# 改善箇所説明図

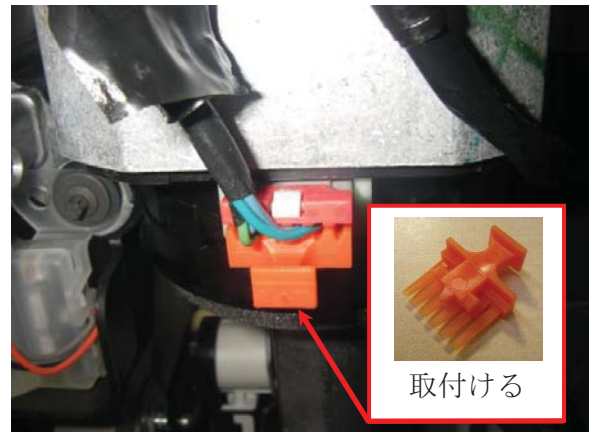
車両安定性制御装置において、ステアリング角度検出センサーのコンネクタ配線の固定が不適切なため、ステアリングの位置調整を行った際に、当該コンネクタ配線が引っ張られることがある。そのため、当該コンネクタが接触不良を起こし、最悪の場合、走行中に車両安定性制御装置が誤作動して、一時的にブレーキがかかるおそれがある。

全車両、ステアリング角度検出センサーコンネクタ配線を点検の上、対象となるものはコンネクタにクリップを取り付ける。

左フロントショックアブソーバ取り付け部分に白色ペイントを塗布する。
